OGGETTO: Brindisi Solar 2 s.r.l.- *Impianto AEPV-C02 realizzazione ed esercizio di un impianto di produzione di energia elettrica da fonte rinnovabile della potenza nominale pari a 45,89 MW e potenza moduli pari a 56,37 MWp nel Sito Inquinato di Interesse Nazionale (SIN) del Comune di Brindisi (BR)*
 (Prot. Provincia di Brindisi n°19671 del 24/07/2020 – Prot. Arpa Puglia n°46941 del 24/07/2020).

Per quanto sopra esposto, si esprime **parere di competenza** per la verifica a Valutazione di Impatto Ambientale(VIA) del progetto di cui in oggetto.

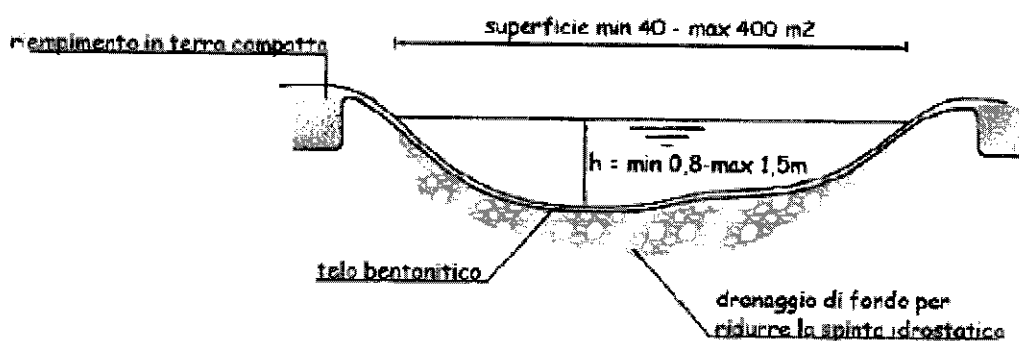
Nella relazione "Impatti Cumulativi - 03.RIC - Data 05/2020", il proponente ha concluso che l'Indice di Pressione Cumulativa (IPC) supera i valori massimi previsti dalle Deliberazione di cui sopra e quella prevista dalla Provincia di Brindisi. Pertanto lo stesso proponente precisa che "la valutazione degli "impatti cumulativi", calcolati secondo il "Criterio "A", ha fornito risultati "non favorevoli" alla "ricettività ambientale" del territorio in cui si introduce l'impianto, sia per il "raggio di valutazione ambientale" (RAVA=3.86 Km.) e sia per il RAVA = 5 Km., come proposto dalla Provincia di Brindisi nelle proprie LL.GG.

Il proponente non ha sufficientemente relazionato in merito alle forme di "compensazione" e "mitigazione" al fine di sanare la criticità sopra rilevata.

SCHEMA TIPO POZZA NATURALISTICA

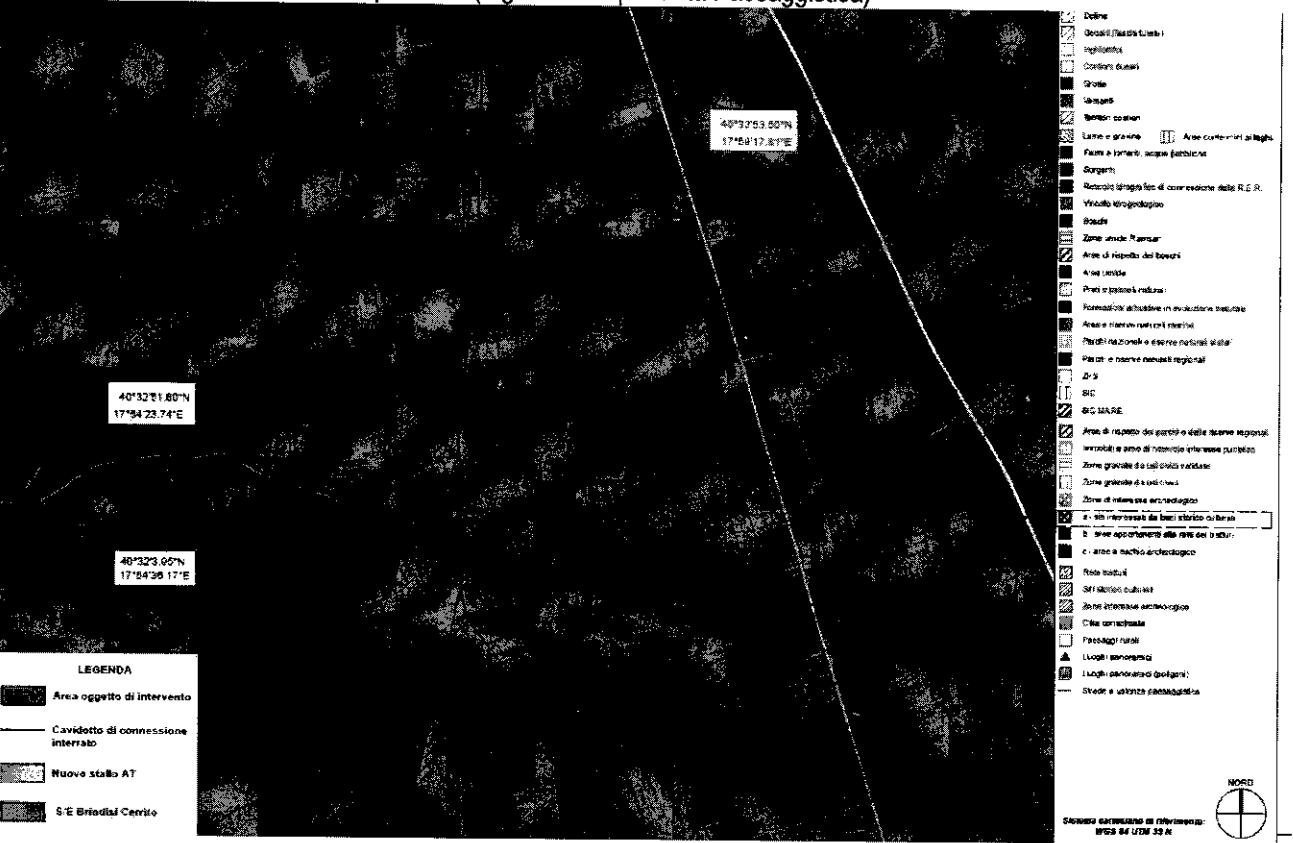
5) a pag.59 del SIA "Quadro di riferimento ambientale - Parte 2°" il proponente ha dichiarato che si impegna a progettare la "realizzazione di una "pozza naturalistica" dell'estensione pari a circa 400 mq".

Il proponente non sufficientemente relazionato in merito all'impatto di natura ambientale, in riferimento alla portata, grandezza e complessità (scavi, ecc) di tale opera.

Tavola n. 6: PUTT – Comune di Brindisi-Ambiti Territoriali Distinti (ATD).

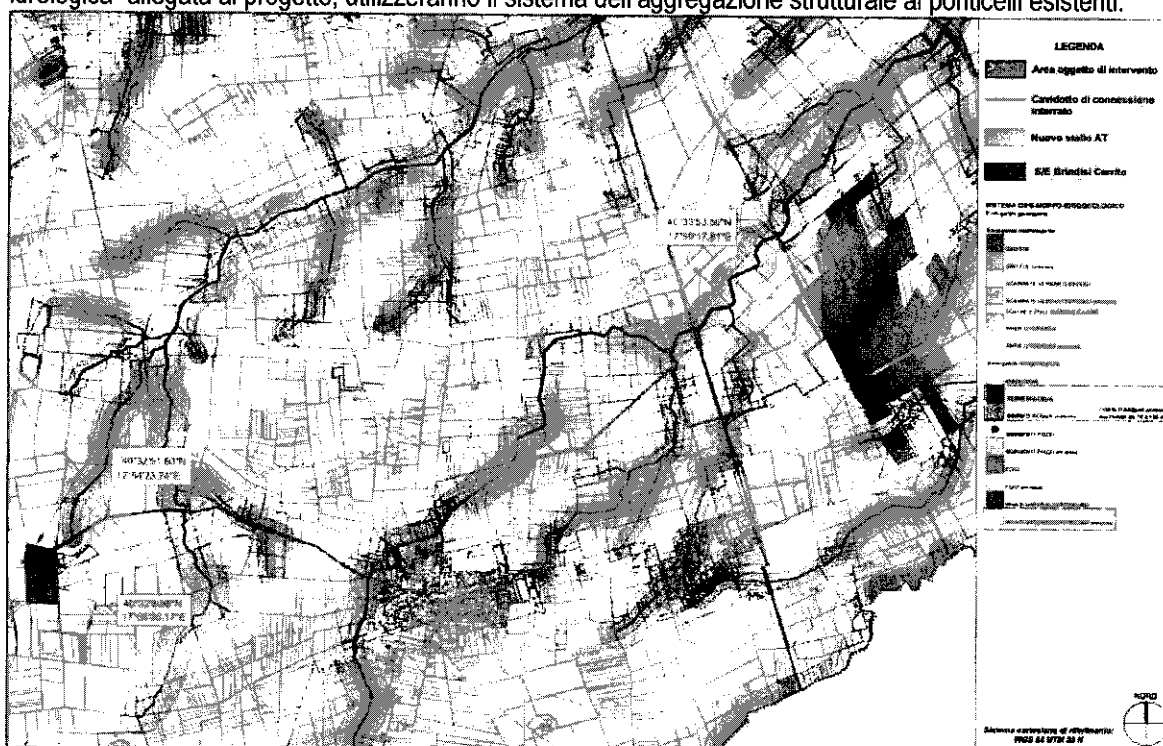
7) a pag.3 di 63 della "Relazione di compatibilità paesaggistica" il proponente ha dichiarato che per "per ciò che riguarda la sussistenza di aree soggette a tutela ai sensi del D.lgs. 42/2004 e del PPTR (Piano Paesaggistico Territoriale Regionale) si premette che dalla verifica dei livelli di tutela emerge che le aree oggetto d'intervento sono interessate per una piccola porzione, esclusa dall'installazione dell'impianto "Area di rispetto delle componenti culturali ed insediative - siti storico culturali", mentre per quanto riguarda il cavidotto di connessione interrato è caratterizzato dai vincoli riportati nella figura di seguito riportata: Fiumi, torrenti ed acque pubbliche, nello specifico costituito da "fascia di rispetto di 150 m- Canale Foggia di Rau", "Parchi e riserve naturali" ed "aree di rispetto dei parchi".sottoponendo direttamente il progetto proposto a procedura di VIA di competenza. (Fig.1 di Compatibilità Paesaggistica)

- Un primo emissario in sponda destra del canale "Foggia di Rau";
- Un secondo emissario, sempre in sponda destra ma leggermente più a monte idrografico;
- A costeggiare per un lungo tratto e fino alla porzione occidentale del quartiere di Tutturano, il richiamato canale "Foggia di Rau";
- Un emissario, in sponda destra, del canale di "Fiume Grande", costeggiandolo per un lungo tratto;
- Per ultimo, il canale di "Fiume Grande", prima di connettersi alla CP di contrada "Cerrito".

In definitiva, ben 5 attraversamenti che, come meglio riportato nella relazione specialistica di "verifica idraulica ed idrologica" allegata al progetto, utilizzeranno il sistema dell'aggregazione strutturale ai ponticelli esistenti.
